Projet intitulé : « Création d'une piste de liaison entre les secteurs Merle et Chardonnet (pistes de ski Talweg et du Lac) » sur la commune de Tignes (Savoie)

**Avis de l'autorité administrative de l'État
compétente en matière d'environnement
sur le dossier présentant le projet et comprenant l'étude
d'impact**

Avis P n°2017-ARA-AP-00183 émis le

Présentation du réseau d'enneigement : Bouclage de Val Claret
Source : Étude d'impact, p.25

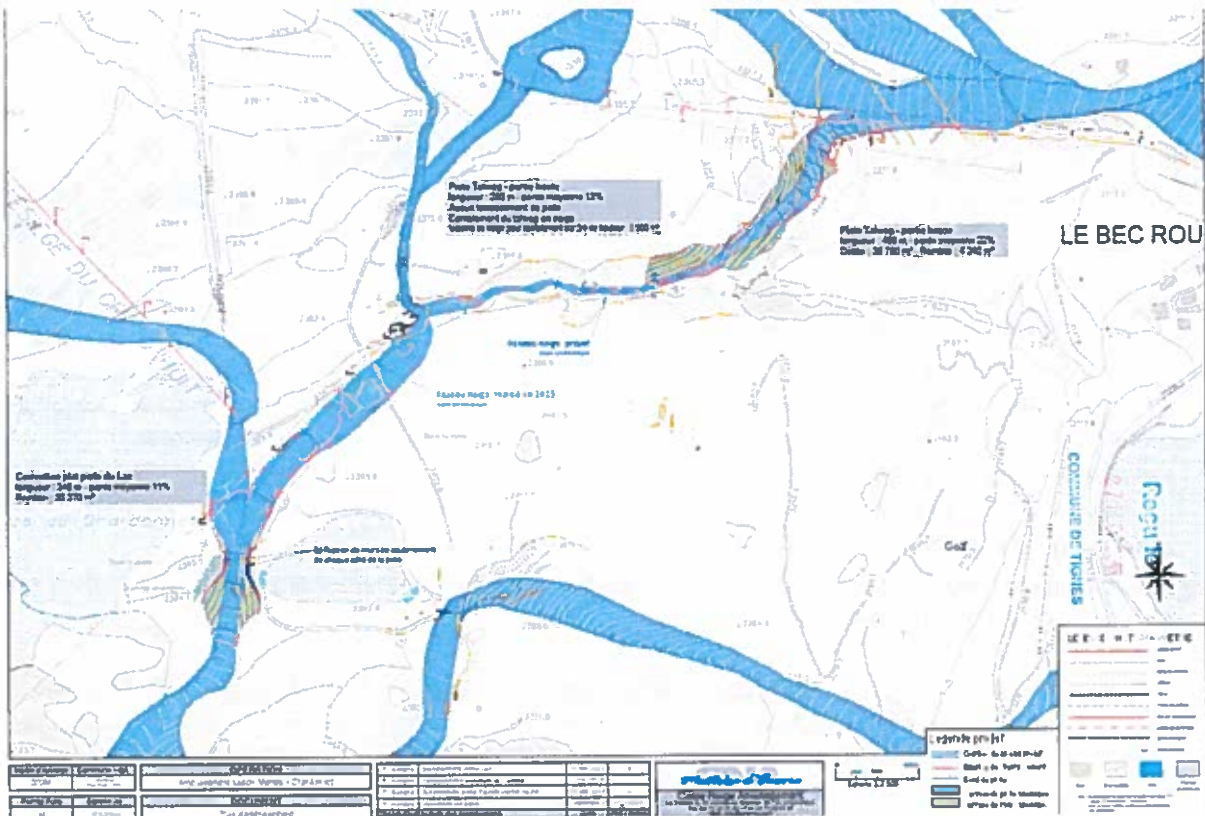
L'étude d'impact précise que l'extension du réseau d'enneigement n'entraîne pas d'augmentation du besoin en eau et donc des prélèvements (p.25), puisqu'il s'agit d'une optimisation du réseau d'enneigement à consommation constante.

Il conviendrait de préciser si la conclusion de l'absence d'impact sur la ressource en eau correspond uniquement aux travaux liés à l'enneigement de la piste Talweg ou bien à l'ensemble de l'opération intitulée « bouclage de Val Claret », comprenant les travaux réalisés en 2015 (extension du réseau d'enneigement entre le haut du télésiège Grattalu et le début de la piste Talweg).

Simulation du projet (piste Talweg) depuis le lac de Tignes (PL1)
Source : Étude d'impact, p.123

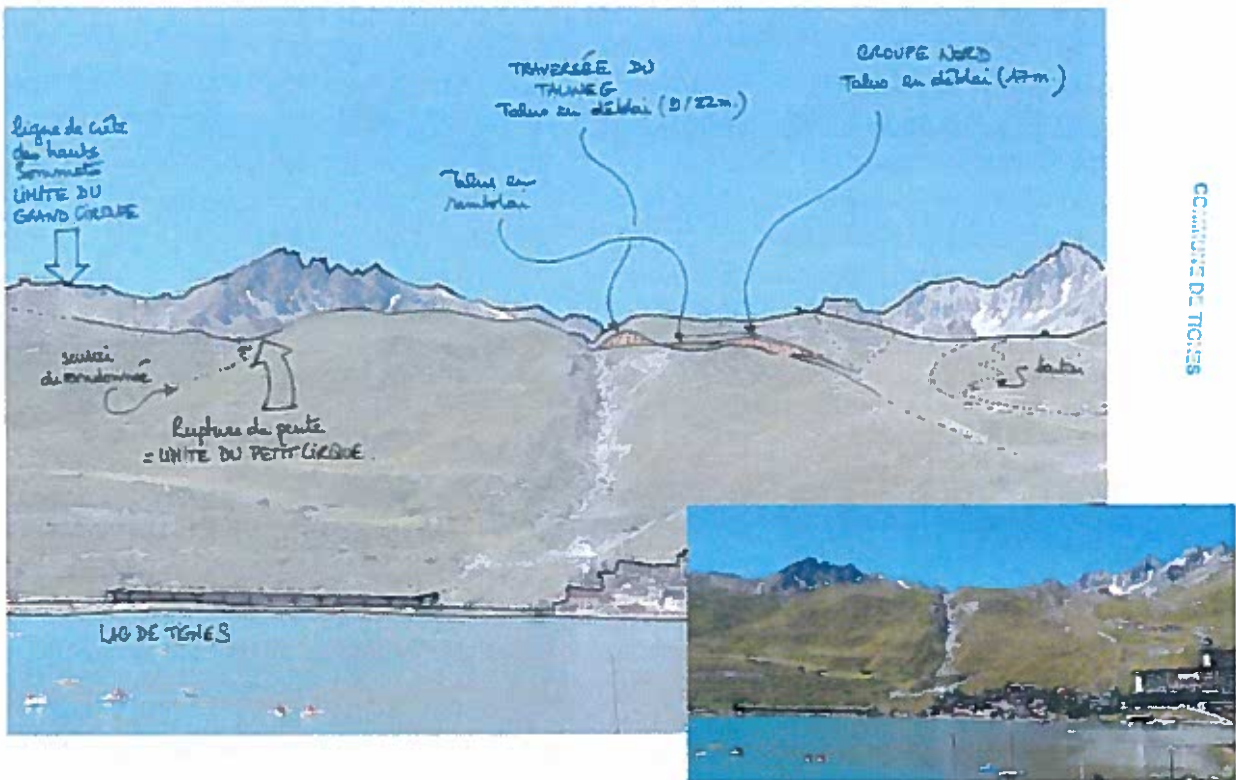
Le projet de piste Talweg est très bien résumé par le croquis de la page 123 (cf. illustration partie 1.2 ci-avant), et montre l'impact visuel important sur la partie Est de l'alpage situé en site inscrit.

Au niveau de la piste Talweg basse, dont les 350 m de long induisent de forts talus, la vision depuis le lac sera de deux sortes :

- le talus de 26 m de haut à l'ouest, très pentu, a peu de chance d'être correctement revégétalisé. De loin, il s'apparentera aux éboulis des pentes du Talweg qu'il domine.
- les autres talus (où l'étrépage est réalisable), une fois revégétalisés auront une texture et une couleur proche de l'alpage.

Cette piste pourrait s'intégrer dans le versant à condition que la végétalisation fasse effectivement l'objet d'une très grande attention. Or, le conditionnel utilisé dans la description des mesures de revégétalisation laisse un doute quant à l'engagement du maître d'ouvrage, ce qu'il conviendra d'éclaircir.
